淀川水系河川整備計画原案に関わる質問・意見に対する回答(委員)

淀川水系流域委員会
第61回委員会 (H19.9.19)
※審議資料1-2-1

1.「淀川水系河川整備計画原案」についての委員質問・意見 070913

堤防の詳細点検調査フロー(浸透)

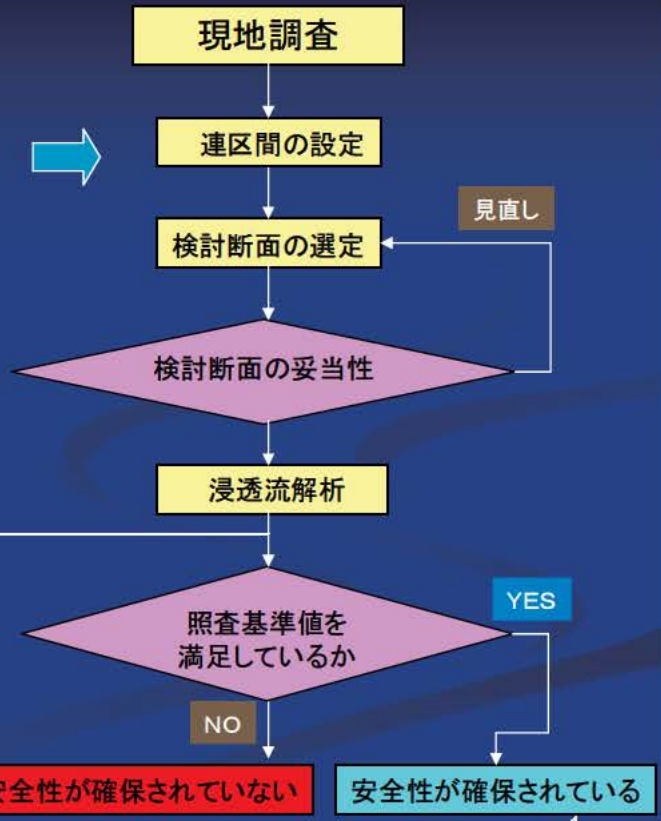
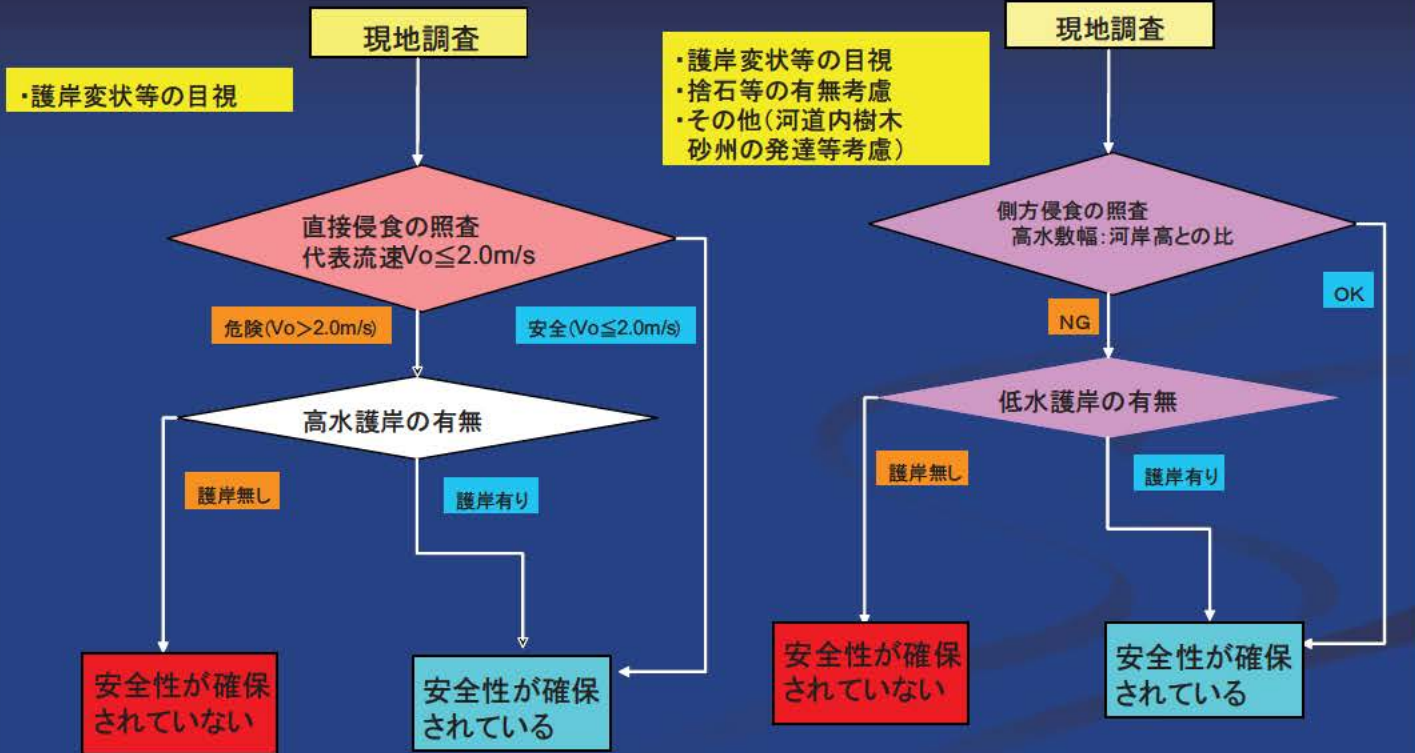
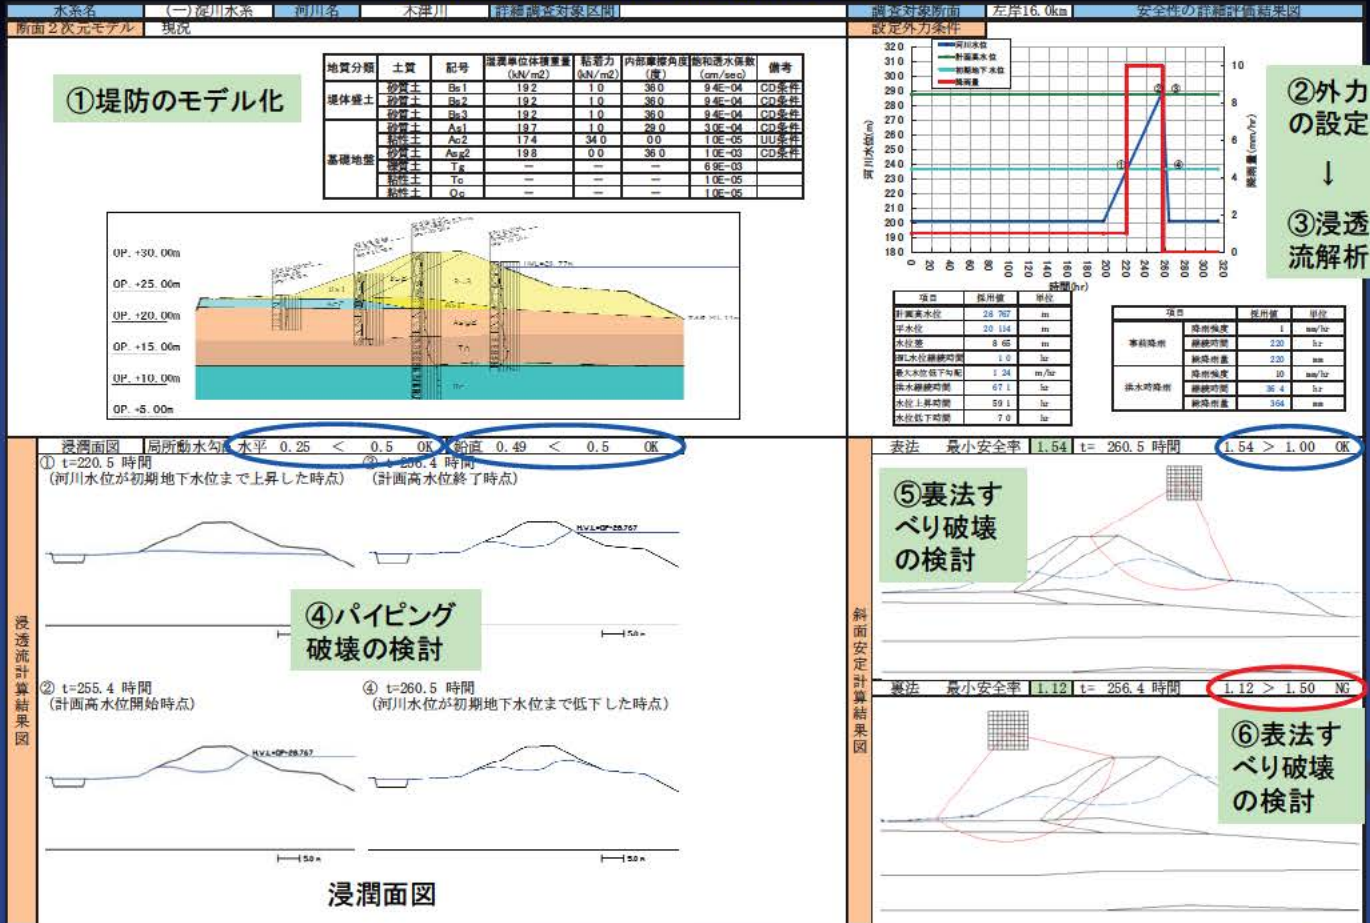
| 91 | 4.3治水・防災 | ・原案p52 堤防補強に関する詳細調査とはどのようなものか、具体的に説明して下さい。 | 宮本委員長 | 別紙に詳細調査の内容について補足資料をお示しします。(巻末に添付) |

- ・土質調査: 堤防断面約3ヶ所Br (200~1000m毎)
- ・区間設定: 治水地形分類、築堤履歴、被災履歴 考慮等々
- ・断面設定: 土質定数設定

- ・土質定数等の組み合わせ
- ・現地再確認 等

- ・すべり破壊の照査
- ・パiping破壊の照査

- ・既設護岸等は土として評価
- ・遮水矢板有無考慮
- ・その他

対策工法の選定事例(木津川)

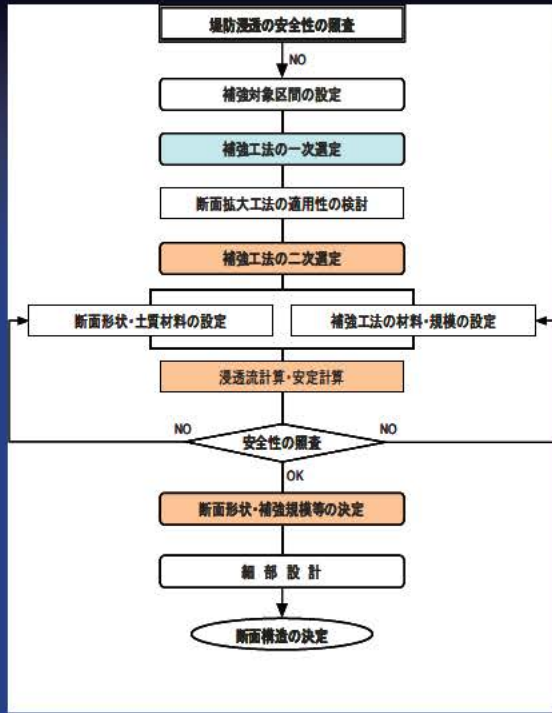
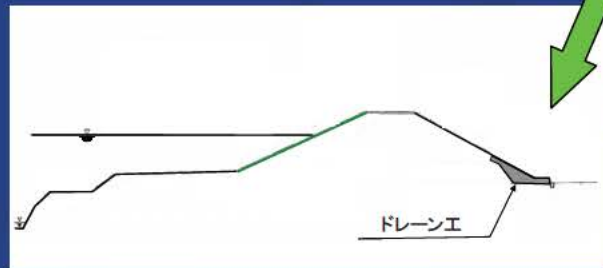
| 98 | 4.3治水・防災 | ・図4. 3. 2-1の対策はどこまでの水位を想定した検討結果であるのか。 | 宮本委員長 | 計画高水位までを想定した浸透対策の代表的な堤防補強対策工法の例です。 |
| 99 | 4.3治水・防災 | ・できるだけ破堤を防ぐという観点から、図4. 3. 2-1で堤防天端の舗装は必要ないのか。また、裏法洗掘対策は必要ないのか。 | 宮本委員長 | 原案において、堤防補強対策とは、施設能力以下の洪水における浸透や侵食に対する所定の安全性を確保することを目的として実施する対策のことを指しています。 標準的な工法としては、天端舗装を行うこととしていますが、ただし、一部の補強で浸透に対して十分な場合には、天端舗装を行わない場合もあります。 また、施設能力以上の洪水に対する堤防強化についても、少しでも被害を軽減できる粘り強い堤防にするため、引き続き検討を進めるとともに、これまでと同様に堤防天端の舗装等工夫しながら対策を講じていきたいと考えています。 |

| NO | 対策工法 | 一次選定 | | | | 二次選定 | | | | |
|----|------------------------------|--------------|------------|-------|-------|--------|------|-------------------|-----|------|
| 4 | ドレ ン工法 幅3m×高さ0.8m(基盤0.3m) | 1.631 | 1.414 | 0.030 | 0.058 | ○ | ○ | 30万/m | △ | ◎ |
